Oggetto: [ID: 8465] Progetto definitivo “Lavori di collegamento della S.S. 106 (km 0+000) alla S.S. 106 VAR/A (km 17+000) relativi all’adeguamento della S.P. 16 (cat. Stradale C1) per il rafforzamento della viabilità”.

Valutazione preliminare ai sensi dell’art. 6, comma 9 del D.Lgs. 152/2006.

Nota Tecnica.

Fig. 2: tratto stradale oggetto di intervento Fonte: Lista di controllo

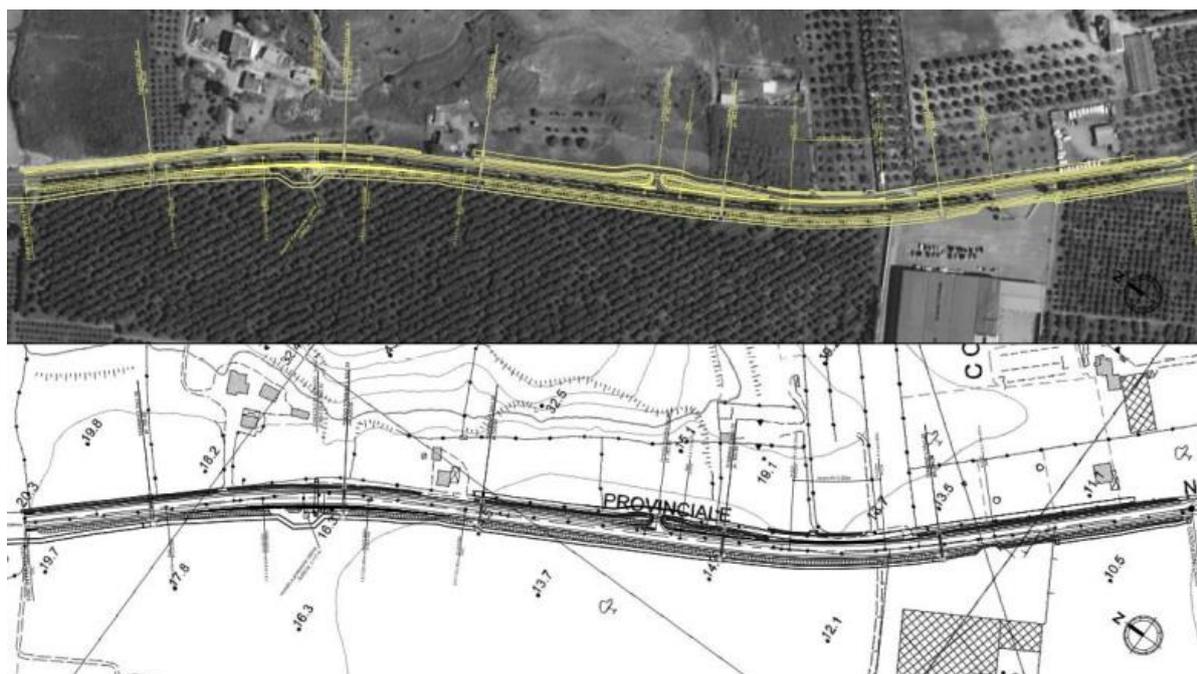
La realizzazione degli interventi prevede l'abbattimento di un filare frangivento, in affiancamento all'asse stradale e costituito da 408 alberi di cipresso, che interferisce con l'allargamento della piattaforma stradale e con le opere idrauliche da realizzare. A tale riguardo il proponente ha trasmesso, in allegato alla lista di controllo, la nota della Regione Calabria U.O.A. Politiche della Montagna, Foreste, Forestazione e Difesa del Suolo, prot. 10371 del 12/01/2022, con la quale in riscontro alla richiesta del proponente di taglio e successiva estirpazione del predetto filare, ha rappresentato che prende atto della dichiarazione resa dal proponente circa la sussistenza delle condizioni di cui all'art. 5 comma 6, della D.G.R. n. 238 del 30/05/2014, e cioè che non sono

considerati bosco i filari di piante non soggetti a pratiche agronomiche da meno di cinque anni. Concludendo che, qualora invece non ricorrano integralmente le suddette condizioni, deve essere prodotta apposita istanza conforme alla modulistica della Regione Calabria.
